Rešerše a oponentní posudek na studii
„Posouzení variant J a Ss severozápadního segmentu SOKP“
zhotovenou Mott MacDonald Praha
s.r.o. – srpen 2007

Severozápadní segment SOKP – varianty „J“ a „Ss“

Brno, duben 2008

Obrázek 4 Délky jednotlivých úseků SOKP – členěno podle jednotlivých staveb

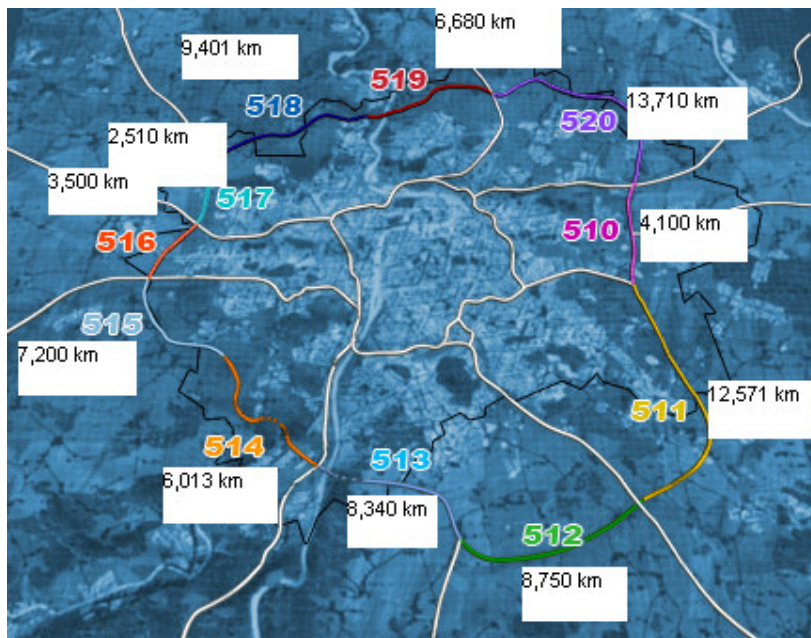
5.2.1 Větší délka

Tabulka 1 Prodloužení nastává pro směry R10-D5, R10-R6, D11-D5 a D11-R6
